国立研究開発法人日本原子力研究開発機構大洗研究所（南地区）

原子炉設置変更許可申請書（高速実験炉原子炉施設の変更）の本文及び添付書類の一部補正（第3回）の新旧対比表

【添付書類6（3. 地盤）】

第 3. 5. 1 図(1) 原子炉施設設置位置付近の調査位置図

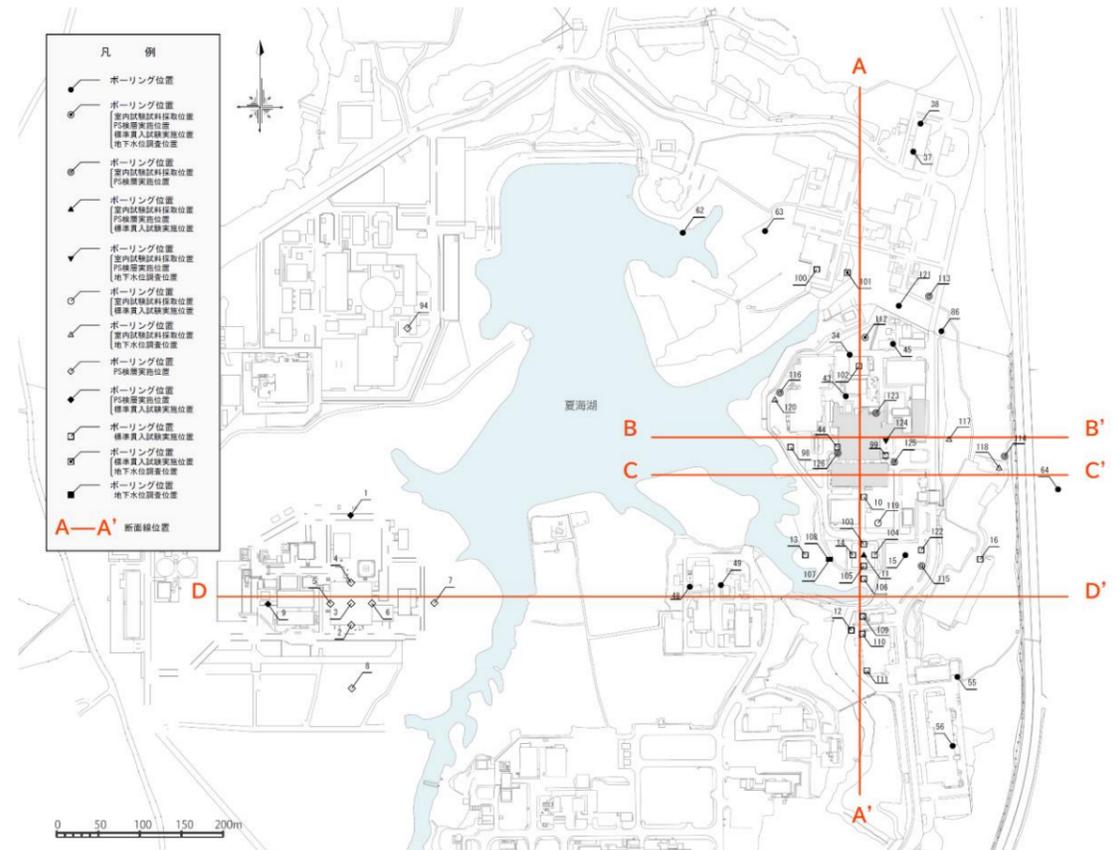
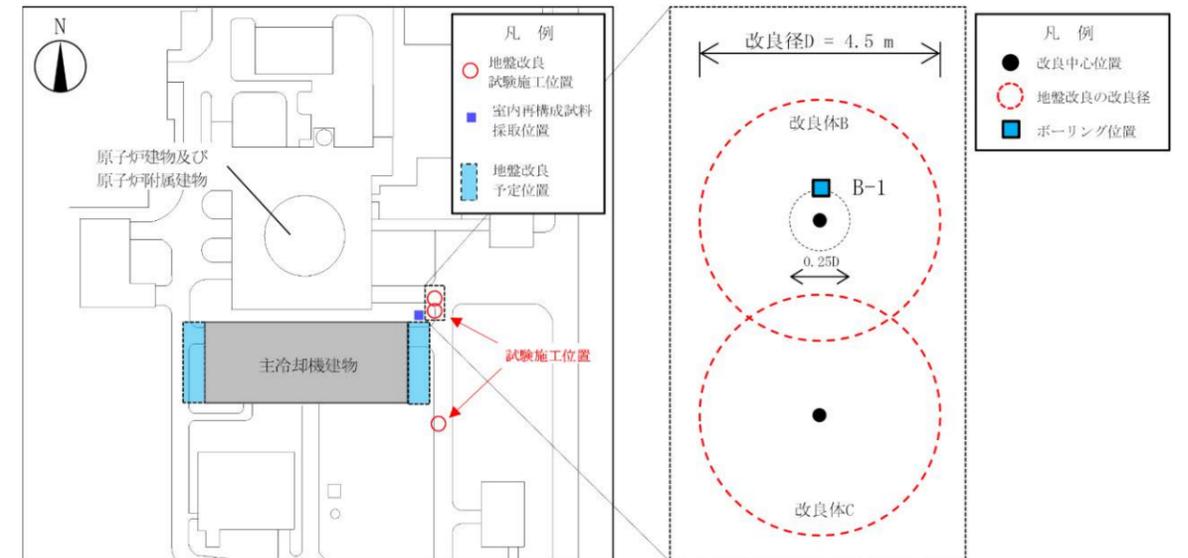
第 3.5.1 図(2) 原子炉施設設置位置付近の調査位置図 試験施工位置 (改良体)

第 3. 5. 21 図 非排水せん断強さと標高の関係 (Km層、Ks層)

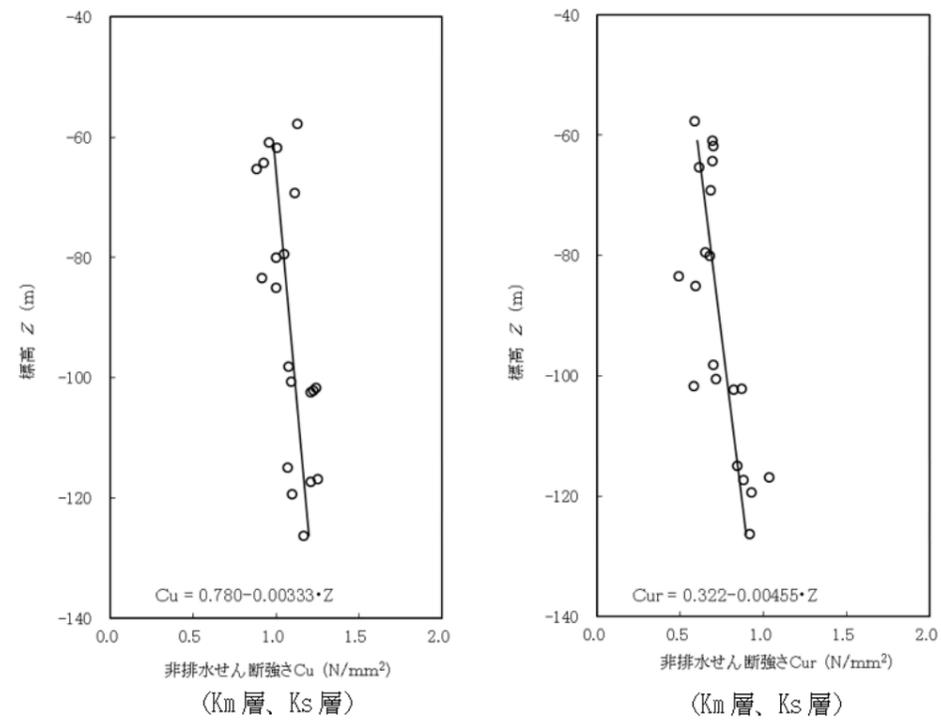
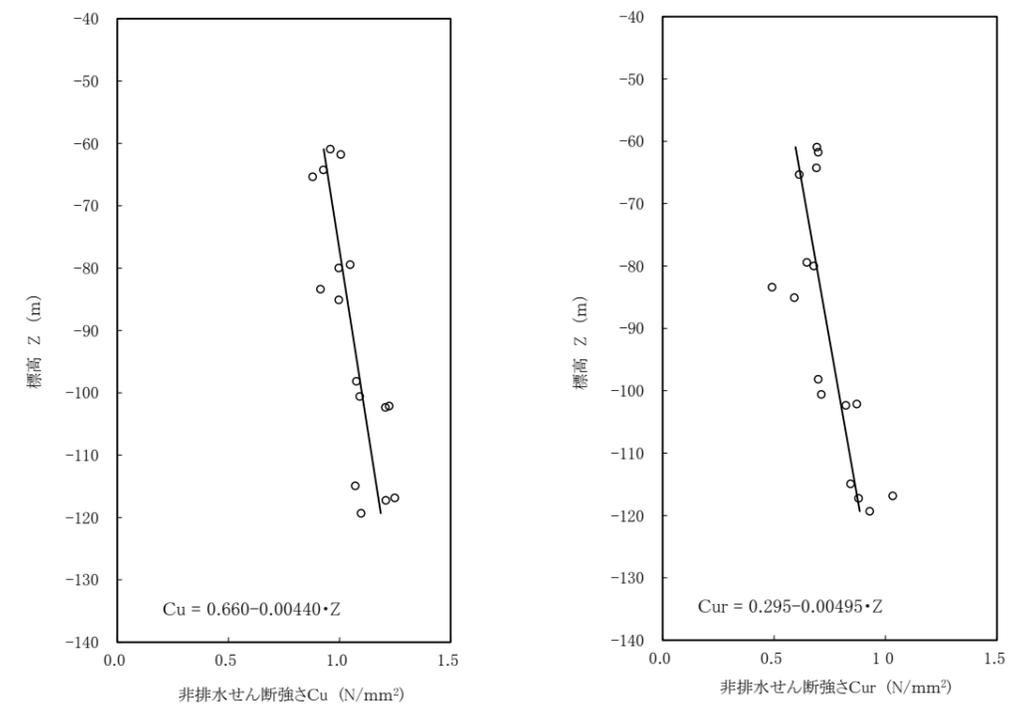
変更前 (2021. 12. 2 付補正)	変更後
<p><math>\sigma_t</math>の試験結果を第3. 5. 20図に示す。</p> <p>Km層、Ks層引張強度は平均値で<u>0.161</u> N/mm<sup>2</sup>である。</p> <p>c. 三軸圧縮試験結果 (強度特性)</p> <p>ボーリングコアから採取した<u>80</u>個の供試体について、三軸圧縮試験 (CUU条件) を実施した。三軸圧縮試験による非排水せん断強さCuと標高Zの関係を第3. 5. 21図に示す。</p> <p>破壊時の非排水せん断強さCuと残留時の非排水せん断強さCurは深度方向に増加する傾向が認められ、標高Zとの関係は次式で近似される。</p> <p>Km層、Ks層</p> $Cu = 0.780 - 0.00333 \cdot Z \quad (N/mm^2)$ $Cur = 0.322 - 0.00455 \cdot Z \quad (N/mm^2)$ <p>d. 静弾性係数</p> <p>三軸圧縮試験 (CUU条件) により静弾性係数E<sub>50</sub>を求めた。静弾性係数E<sub>50</sub>の結果を第3. 5. 22図及び第3. 5. 3表(1)に示す。Tg層の静弾性係数E<sub>50</sub>は平均<u>1,080</u>(N/mm<sup>2</sup>)である。Km層、Ks層の静弾性係数E<sub>50</sub>は深度方向に増加する傾向が認められ、標高Zとの関係は次式で近似される。</p> <p>Km層、Ks層</p> $E_{50} = 302 - 2.96 \cdot Z \quad (N/mm^2)$ <p>e. 静ポアソン比</p> <p>三軸圧縮試験 (CUU条件) 実施時に静ポアソン比測定を実施した。静ポアソン比の結果を第3. 5. 3表(1)に示す。Km層及びKs層の静ポアソン比νは平均<u>0.45</u>、Tg層の静ポアソン比νは平均0.47である。</p> <p>f. 繰返し三軸試験結果 (変形特性)</p> <p>ボーリングコアから採取した<u>53</u>個の供試体について、繰返し三軸試験 (変形特性) を実施した。得られた正規化せん断弾性係数G/G<sub>0</sub>とせん断ひずみγの関係並びに減衰率hとせん断ひずみγの関係を、第3. 5. 23図(1)から第3. 5. 23図(3)に示す。</p> <p>正規化動せん断弾性係数G/G<sub>0</sub>及び減衰率hとせん断ひずみγの関係は次式で近似される。</p> <p>Km層</p> $\frac{G}{G_0} = \frac{1}{(1 + 2.02\gamma^{0.808})}$ $h = 15.2\gamma/(\gamma + 0.861) + 1.82$ <p>Ks層</p> $\frac{G}{G_0} = \frac{1}{(1 + 2.74\gamma^{0.853})}$ $h = 16.9\gamma/(\gamma + 0.779) + 1.47$ <p>Tg層</p> $\frac{G}{G_0} = \frac{1}{(1 + 1.66\gamma^{0.863})}$ $h = 9.63\gamma/(\gamma + 0.370) + 1.14$	<p><math>\sigma_t</math>の試験結果を第3. 5. 20図に示す。</p> <p>Km層、Ks層の引張強さは平均値で<u>0.160</u>N/mm<sup>2</sup>である。</p> <p>c. 三軸圧縮試験結果 (強度特性)</p> <p>ボーリングコアから採取した<u>126</u>個の供試体について、三軸圧縮試験 (CUU条件) を実施した。<u>Km層、Ks層</u>の三軸圧縮試験による非排水せん断強さCuと標高Zの関係を第3. 5. 21図に示す。</p> <p>破壊時の非排水せん断強さCuと残留時の非排水せん断強さCurは深度方向に増加する傾向が認められ、標高Zとの関係は次式で近似される。</p> <p>Km層、Ks層</p> $Cu = 0.660 - 0.00440 \cdot Z \quad (N/mm^2)$ $Cur = 0.295 - 0.00495 \cdot Z \quad (N/mm^2)$ <p>d. 静弾性係数</p> <p>三軸圧縮試験 (CUU条件) により静弾性係数E<sub>50</sub>を求めた。静弾性係数E<sub>50</sub>の結果を第3. 5. 22図及び第3. 5. 3表(1)に示す。Tg層の静弾性係数E<sub>50</sub>は平均<u>1,080</u>N/mm<sup>2</sup>である。Km層、Ks層の静弾性係数E<sub>50</sub>は深度方向に増加する傾向が認められ、標高Zとの関係は次式で近似される。</p> <p>Km層、Ks層</p> $E_{50} = 327 - 2.74 \cdot Z \quad (N/mm^2)$ <p>e. 静ポアソン比</p> <p>三軸圧縮試験 (CUU条件) 実施時に静ポアソン比測定を実施した。静ポアソン比の結果を第3. 5. 3表(1)に示す。Km層及びKs層の静ポアソン比νは平均<u>0.49</u>、Tg層の静ポアソン比νは平均0.47である。</p> <p>f. 動的変形特性</p> <p>ボーリングコアから採取した<u>35</u>個の供試体について、繰返し三軸試験 (変形特性) を実施した。得られた正規化せん断弾性係数G/G<sub>0</sub>とせん断ひずみγの関係並びに減衰率hとせん断ひずみγの関係を、第3. 5. 23図(1)から第3. 5. 23図(3)に示す。</p> <p>正規化動せん断弾性係数G/G<sub>0</sub>及び減衰率hとせん断ひずみγの関係は次式で近似される。</p> <p>Km層</p> $\frac{G}{G_0} = \frac{1}{(1 + 2.32\gamma^{1.04})}$ $h = 15.3\gamma/(\gamma + 0.763) + 1.54$ <p>Ks層</p> $\frac{G}{G_0} = \frac{1}{(1 + 3.09\gamma^{0.986})}$ $h = 15.0\gamma/(\gamma + 0.603) + 1.30$ <p>Tg層</p> $\frac{G}{G_0} = \frac{1}{(1 + 1.75\gamma^{0.925})}$ $h = 9.59\gamma/(\gamma + 0.346) + 1.00$

第 3.6.3 図(1) 解析モデル (A-A' 断面)

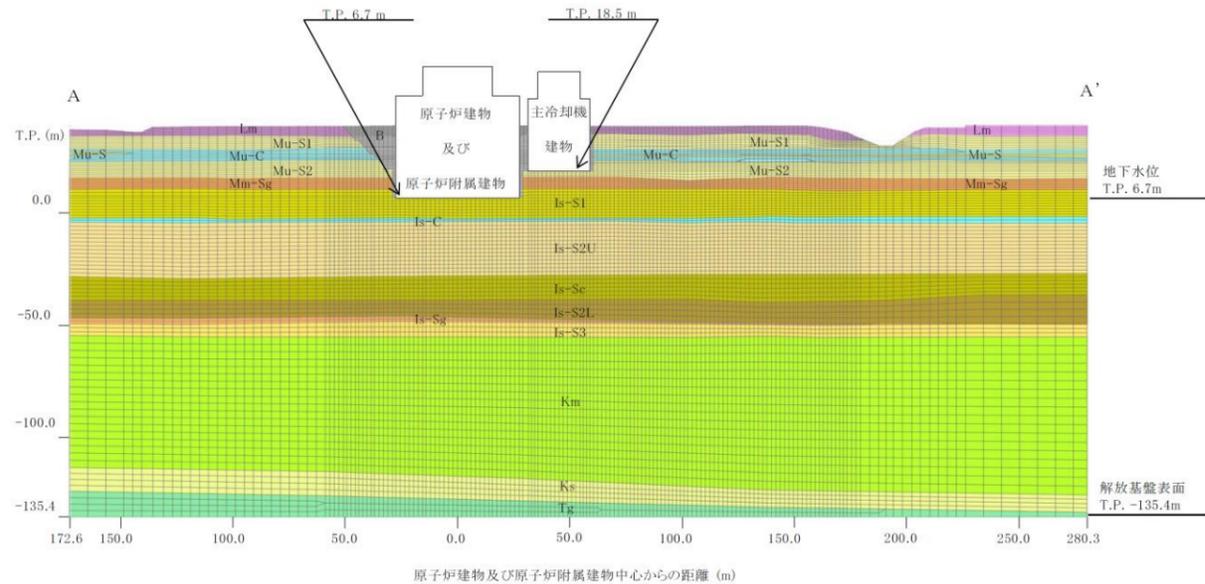
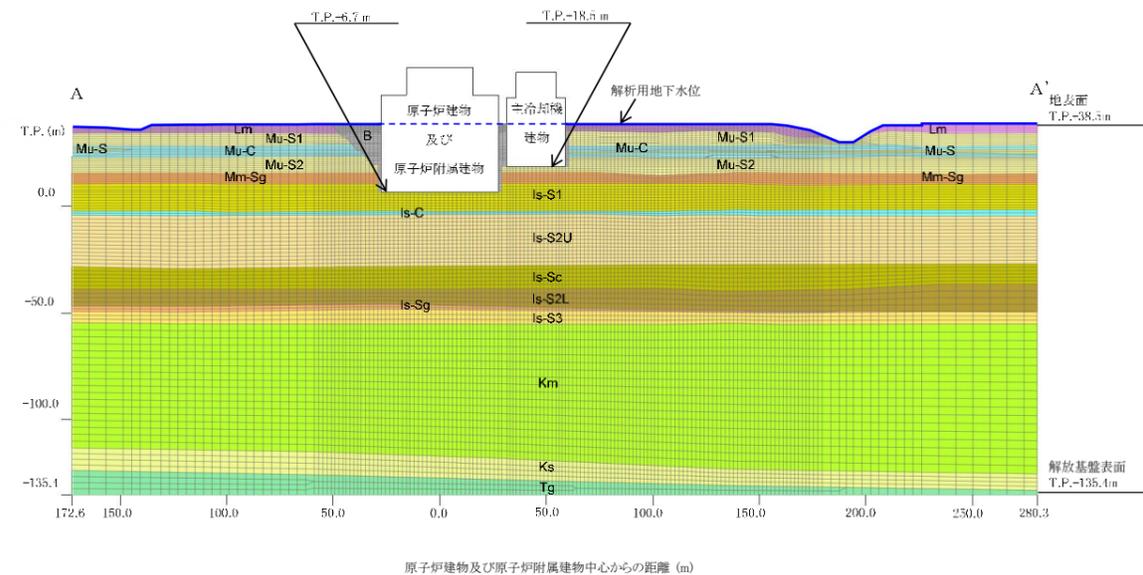
変更前 (2021. 12. 2 付補正)	変更後
<p>各孔で実施したPS検層結果を第3.5.4表(1)から第3.5.4表(7)及び第3.5.26図(1)から第3.5.26図(7)に示す。</p> <p>a. 動せん断弾性係数</p> <p>PS検層によるS波速度Vsと物理試験より得られた湿潤密度<math>\rho_t</math>を用いて、次式により初期動せん断弾性係数<math>G_0</math>を求めた。</p> $G_0 = \rho_t \times Vs^2$ <p>初期動せん断弾性係数<math>G_0</math>の結果を第3.5.5表に示す。</p> <p>(2) 標準貫入試験</p> <p>原子炉施設設置位置付近のボーリング孔42孔で標準貫入試験を実施した。標準貫入試験の結果を第3.5.13図(1)から第3.5.13図(3)に示す。</p> <p>3.6 原子炉施設の基礎地盤及び周辺斜面の安定性</p> <p>耐震設計上の重要度分類Sクラスの機器・配管系及びそれらを支持する建物・構築物(耐震重要施設)が設置される基礎地盤について、十分な安定性を有することを確認する。</p> <p>対象施設は原子炉建物及び原子炉附属建物、主冷却機建物とし、基礎地盤の地震時の支持性能については、基礎地盤のすべり、基礎地盤の支持力及び基礎底面の傾斜を評価する。主冷却機建物については、<u>基礎地盤のすべりに対して安定性を確保するため、抑止杭による補強を行う。</u></p> <p>また、周辺地盤の変状による施設への影響評価、地殻変動による基礎地盤の変形の影響評価及び周辺斜面の安定性評価を行い、対象施設の安全機能に重大な影響を及ぼさないことを確認する。</p> <p>3.6.1 地震力に対する基礎地盤の安定性評価</p> <p>3.6.1.1 評価方法</p> <p>(1) 解析手法</p> <p>基礎地盤のすべり、基礎地盤の支持力及び基礎底面の傾斜に関する安定性について、2次元有限要素法による地震応答解析により検討した。</p> <p>地震応答解析は、2次元有限要素モデルを用いた周波数応答解析とし、等価線形化法により動せん断弾性係数及び減衰率のひずみ依存性を考慮する。</p> <p>地震時の応力は、静的有限要素法解析による常時応力及び地震応答解析による地震時増分応力を重ね合わせるにより求める。常時応力は建物の荷重及び地盤の初期応力を考慮して求め、地震時増分応力は水平地震動及び鉛直地震動を同時加振した場合の応答を考慮して求める。基礎地盤の安定性評価フローを第3.6.1図に示す。</p> <p>(2) 解析条件</p> <p>a. 解析断面</p> <p>解析の対象とする断面は、基礎地盤の地質構造及び対象施設の配置を考慮し、対象施設を中心に直交する3断面A-A'、B-B'及びC-C'とする。解析断面位置図を第3.6.2図に示す。</p> <p>b. 解析モデル</p> <p>有限要素法解析に用いる解析用地盤モデルは、第3.5.13図(1)及び第3.5.13図(2)及び第3.5.13図(3)に示す鉛直地質断面図に基づき作成する。また、建設時の掘削範囲については、埋戻土として、解析用地盤モデルに反映する。解析用建物モデルは、多質点系モデルに基づき作成する。解析モデルを第3.6.3図(1)、<u>第3.6.3図(2)及び第3.6.3図(3)</u>に示す。</p>	<p>実施したPS検層結果を第3.5.4表(1)から第3.5.4表(2)及び第3.5.29図(1)から第3.5.29図(7)に示す。</p> <p>a. 動せん断弾性係数</p> <p>PS検層によるS波速度Vsと物理試験より得られた湿潤密度<math>\rho_t</math>を用いて、次式により初期動せん断弾性係数<math>G_0</math>を求めた。</p> $G_0 = \rho_t \times Vs^2$ <p>初期動せん断弾性係数<math>G_0</math>の結果を第3.5.5表に示す。</p> <p>(2) 標準貫入試験</p> <p>原子炉施設設置位置付近のボーリング孔22孔で標準貫入試験を実施した。標準貫入試験の結果を第3.5.13図(1)から第3.5.13図(3)に示す。</p> <p>3.6 原子炉施設の基礎地盤及び周辺斜面の安定性</p> <p>耐震設計上の重要度分類Sクラスの機器・配管系及びそれらを支持する建物・構築物(耐震重要施設)が設置される基礎地盤について、十分な安定性を有することを確認する。</p> <p>対象施設は原子炉建物及び原子炉附属建物、主冷却機建物とし、基礎地盤の地震時の支持性能については、基礎地盤のすべり、基礎地盤の支持力及び基礎底面の傾斜を評価する。主冷却機建物については、<u>周辺地盤の改良を行い、基礎地盤のすべりに対して安定性を確保する。</u></p> <p>また、周辺地盤の変状による施設への影響評価、地殻変動による基礎地盤の変形の影響評価及び周辺斜面の安定性評価を行い、対象施設の安全機能に重大な影響を及ぼさないことを確認する。</p> <p>3.6.1 地震力に対する基礎地盤の安定性評価</p> <p>3.6.1.1 評価方法</p> <p>(1) 解析手法</p> <p>基礎地盤のすべり、基礎地盤の支持力及び基礎底面の傾斜に関する安定性について、2次元有限要素法による地震応答解析により検討した。</p> <p>地震応答解析は、2次元有限要素モデルを用いた周波数応答解析とし、等価線形化法により動せん断弾性係数及び減衰率のひずみ依存性を考慮する。</p> <p>地震時の応力は、静的有限要素法解析による常時応力及び地震応答解析による地震時増分応力を重ね合わせるにより求める。常時応力は建物の荷重及び地盤の初期応力を考慮して求め、地震時増分応力は水平地震動及び鉛直地震動を同時加振した場合の応答を考慮して求める。基礎地盤の安定性評価フローを第3.6.1図に示す。</p> <p>(2) 解析条件</p> <p>a. 解析断面</p> <p>解析の対象とする断面は、基礎地盤の地質構造及び対象施設の配置を考慮し、対象施設を中心に直交する3断面A-A'、B-B'及びC-C'とする。解析断面位置図を第3.6.2図に示す。</p> <p>b. 解析モデル</p> <p>有限要素法解析に用いる解析用地盤モデルは、第3.5.13図(1)から第3.5.13図(3)に示す鉛直地質断面図に基づき作成する。また、建設時の掘削範囲については埋戻土として、<u>主冷却機建物の地盤改良範囲については改良地盤として解析用地盤モデルに反映する。</u>解析用建物モデルは、多質点系モデルに基づき作成する。解析モデルを第3.6.3図(1)から第3.6.3図(3)に、<u>改良地盤の範囲を第3.6.3図(4)に示す。</u></p>
